## Vurdering af "Alternativt forslag til projektet – Tude Å gennem Vejlerne" fremsendt af UFV95 den 23. august 2015.

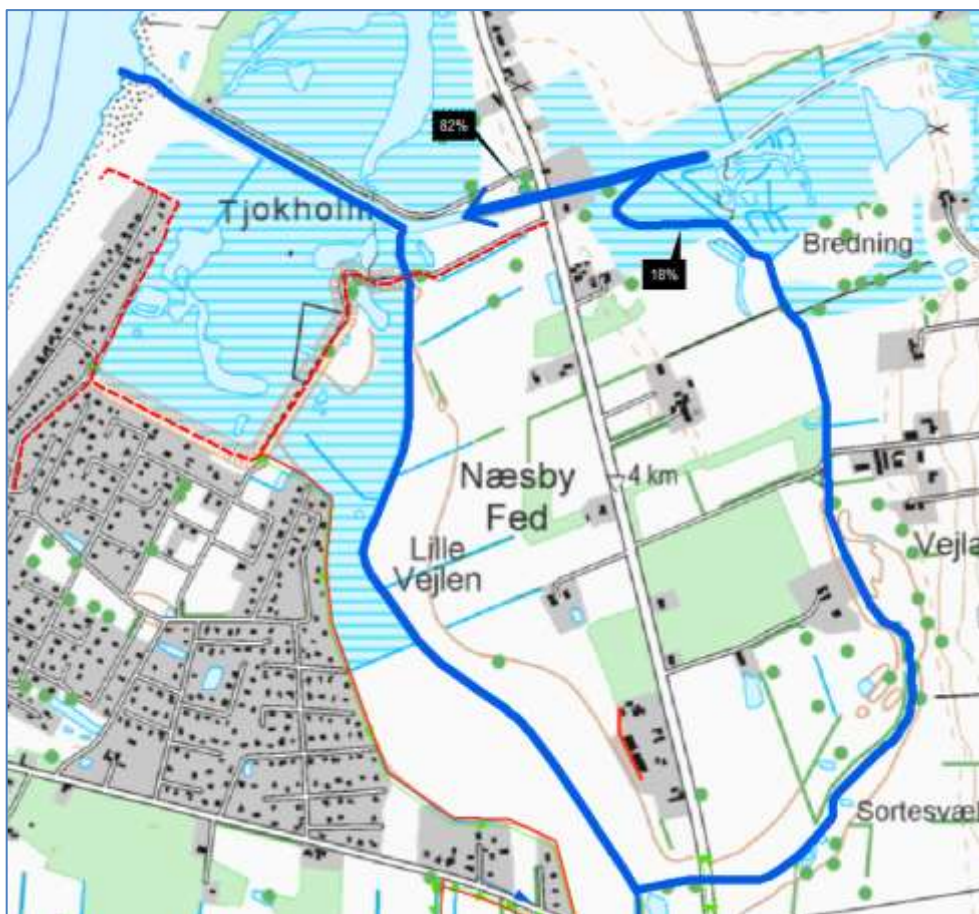
Kommunens rådgiver har foretaget en teknisk og hydraulisk undersøgelse af UVF95's a projektforslag og konkluderer modsat DTU Aqua at forslaget kan resultere i en øget risiko for smolttab, idet rådgivers analyse viser, at omkring 18 % vandføring vil gå gennem Vejlerne uden sikkerhed for, at de fisk der måtte følge denne vandstørm vil kunne finde gennem Vejlerne, samtidig forøges opholdstiden markant. Disse to problemstillinger har tidligere været fremsat som problematiske af DTU Aqua, men er ikke nævnt i den fremsendte analyse.

Samtidig kan det alternative projekt have negative konsekvenser for kvælstofomsætningen. Da statens støtte alene afhænger af kvælstofomsætningen, vil støttebeløbet blive nedskrevet med ca. 1.1 mio. kr. pr. ton kvælstof, projektet omsætter mindre end de nuværende 31 ton. Den præcise økonomiske konsekvens af en så omfattende projektændring, som UVF95 foreslår, kan derfor kun klarlægges via en egentlig genberegning. Hvis kvælstofomsætningen (effektiviteten) viser sig at blive mindre end ca. 112 kg N/ha, bortfalder hele det statslige støttebeløb.

UVF95's projektforslag indeholder så markante ændringer, at det vurderes at blive nødvendigt at trække den foreliggende ansøgning om støtte tilbage og foretage nye teknisk- og ejendomsmæssige forundersøgelser, der kan danne grundlag for en ny ansøgning - med risiko for afslag og dermed bortfald af støtte.

På baggrund af ovenstående anbefaler Center for Teknik og Miljø, at der ikke foretages ændringer af den eksisterende projektbeskrivelse.
